SUPERINTENDENCIA DE INDUSTRIA Y COMERCIO	
RAD: 14-5031- -2	FECHA: 2014-08-15 16:50:31
DEP: 2020 DIRECCION DE NUEVAS CREACIONES	EVE: 379 FASE NACIONAL INCLUIDO CAPITULO II
TRA: 11 PCT-PATENTE DE INVENCION CAPITULOS I Y II	FOLIOS: 9
ACT: 519 PRESENTACION

Asunto: Radicación: 14-5031- -2
 Trámite: 11
 Evento: 379
 Actuación: 519
 Oficio: 10415
 Folios: 9

Título de la solicitud: “Cepillo de dientes y cabeza de repuesto para el mismo” (Pág. 2 del radicado 14-005031-00000-0000).

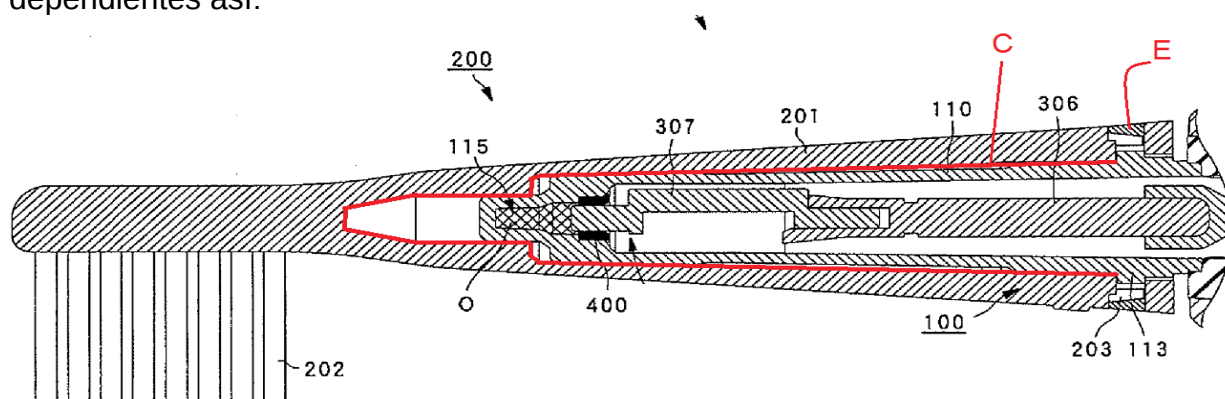
Características esenciales	D1	D2
Un cepillo de dientes que comprende:	Un cepillo para un cepillo de dientes eléctrico (1) (resumen).	Un cepillo de dientes, con un cabezal de trabajo y una parte conectada a la cabeza de trabajo (resumen).
Un mango que comprende: Una porción de agarre y un vástago extendiéndose desde la porción de agarre a lo largo del eje;	Un cepillo de dientes eléctrico (10) según la presente forma de realización incluye una carcasa exterior (301) que sirve como una porción el usuario agarra con la mano cuando se cepilla los dientes, cepillo de un componente (200) dispuesto en el lado extremo distal de la caja exterior (301), y una tapa (302) dispuesta en el lado de extremo trasero de la caja exterior (301) (Pág. 4, Párr. 0125). El vástago (110) es un miembro tubular que tiene un extremo distal cerrado, donde una porción de fijación (111) para la fijación del cojinete 400 está dispuesto en el extremo distal en el interior del tubo. Una pluralidad de proyecciones (112), están dispuestos en la superficie de pared exterior cerca del extremo abierto del vástago (110). El miembro elástico (130) se impide que el cambio en la dirección de rotación por dichas proyecciones (112) (Pág. 5, Párr. 0143).	Montado en un mango de cepillo de dientes (4) Se pueden colocar, en la pieza de conexión (3) Preferiblemente se provee un acoplamiento de tipo manga a insertar (5) con al menos una porción de acoplamiento (6) Para enclavamiento positivo y / o de fricción con el mango de cepillo de dientes (4) (reivindicación 1).

El vástago comprendiendo un mosquetón de bloqueo extendiéndose radialmente hacia afuera desde una superficie exterior del vástago.	Un ajuste-en la proyección (113) para fijar el componente de cepillo (200) también está dispuesto en la superficie de la pared exterior del vástago (110). La superficie de la pared interior de la parte tubular (201) en el componente de cepillo (200) está formado con una ranura en forma de L (203) (figura. 4) A fin de estar equipado con la proyección ajuste-en (113) (Pág. 5, Párr. 0144).	El mosquetón (11) en comparación con el mango del cepillo de dientes (4) desbloqueado, el inserto de acoplamiento (5) junto con la pieza de conexión (3) desde el mango (4) (Pág. 8, Párr. 0052).
Una cabeza de repuesto acoplada de manera separable al mango.	El componente de cepillo (200) es una pieza consumible, y está configurado para ser desmontable con respecto al componente de transmisión de vibración (100) de	Una cabeza de trabajo (2) unida de forma separable al mango (4) (Fig. 2).

manera que se puede cambiar apropiadamente con una nueva (Pág. 4, Párr. 0128).	
La cabeza de repuesto comprendiendo una porción de cabeza que comprende una pluralidad de elementos de limpieza de dientes.	El componente de cepillo (200) incluye una porción tubular (201) que se une al componente de transmisión de vibración (100), y una parte de cepillo (202) dispuesta en el extremo distal de la porción tubular (201) (Pág. 8, Párr. 0195).	El cepillo (33) incluye un cabezal de trabajo (2) con un campo de cerdas que se acciona d forma giratoria no ilustrado (Pág. 6, Párr. 0041).
Una manga tubular acoplada a la porción de cabeza, la manga tubular tiene una cavidad en la cual está colocada el vástago. La manga tubular comprendiendo una abertura que define un pasador en la manga tubular	Cuando el componente de cepillo (200) está unido al componente de transmisión de vibración (100), la proximidad del extremo frontal "F" y la proximidad del extremo trasera "R" de la parte tubular (201) en contacto con el vástago (110) se forma, y un espacio libre "C" entre la superficie de pared interior de la porción tubular (201) y la superficie de la pared exterior del vástago (110) en la porción intermedia (Pág. 8, Párr. 0196).	Una manga tubular (5) acoplada a la porción de cabeza (2) la cual tiene una cavidad donde se aloja el eje de accionamiento (31) (Fig. 1).

El pasador comprendiendo un mosquetón de bloque que sobresale dentro de la cavidad en donde el mosquetón de bloqueo del pasador se acopla de manera operativa con el mosquetón de bloqueo del vástago para retener axialmente el vástago dentro de la cavidad.	En la proximidad del extremo trasera "R" de la parte tubular (201), la porción tubular (201) y el vástago (110) están configurados para punto de contacto o contacto lineal sólo en la porción de la ranura en forma de "L" (203) dispuesta en la porción tubular (201) y el ajuste -en proyección (113) dispuesta en el vástago (110) se describe en la primera realización. La ranura en forma de "L" "203" y el ajuste en proyección "113" están dispuestas respectivamente en dos lugares con respecto a la dirección periférica (Pág. 9, Párr. 0202).	El pasador comprendiendo un mosquetón (12) sobresaliente dentro de la cavidad en donde el mosquetón (12) de bloqueo del pasador se acopla de manera operativa con el mosquetón o rebaje de bloqueo del vástago (41) para retener axialmente el vástago (4) (Fig. 1).

De acuerdo con la tabla anterior, las características esenciales de la reivindicación 1 habían sido divulgadas previamente en los documentos D1 y D2, por lo tanto, la materia reivindicada no es nueva.

(Figura 13 documento D1)

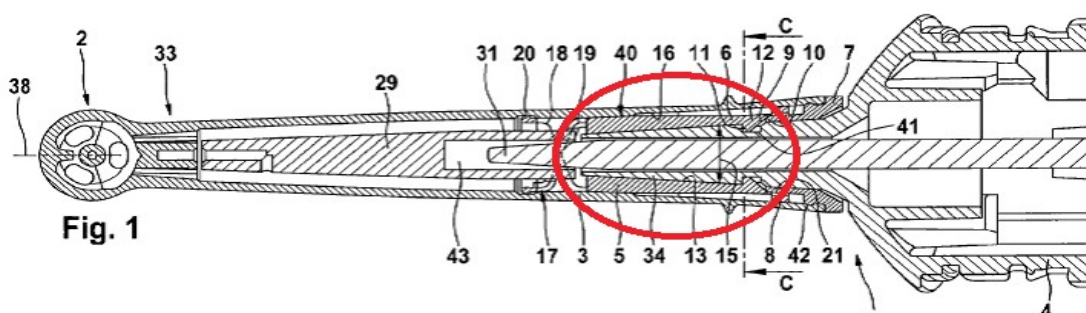
- Reivindicación 5 y 7: En la proximidad del extremo trasera "R" de la parte tubular (201), la porción tubular (201) y el vástago (110) están configurados para punto de

contacto o contacto lineal sólo en la porción de la ranura en forma de “L” (203) dispuesta en la porción tubular (201) y el ajuste -en proyección (113) dispuesta en el vástago (110) se describe en la primera realización. La ranura en forma de “L” “203” y el ajuste en proyección “113” están dispuestas respectivamente en dos lugares con respecto a la dirección periférica (Pág. 9, Párr. 0202).

- Reivindicación 6: La superficie de la pared exterior del vástago (110) está formado con una superficie cónica de manera que el diámetro se hace más pequeño hacia el extremo distal, y la forma de sección transversal perpendicular al eje es circular en todas las porciones. (110) “X” muestran con una línea de puntos en la figura. 18 es la posición de la superficie de la superficie de la pared exterior del vástago (110). Según la configuración anterior, el vástago (110) sólo contacta con la parte plana (201) una en tres ubicaciones en la superficie de la pared interior de la porción tubular (201), como se muestra en la figura. 18, En la proximidad del extremo frontal “F” de la porción tubular (201). Por lo tanto, en la proximidad del extremo frontal “F” de la porción tubular (201), la porción tubular (201) y el vástago (110) punto de contacto o la línea de contacto en tres puntos con respecto a la dirección periférica (Pág. 8, Párrs. 0200 y 0201).
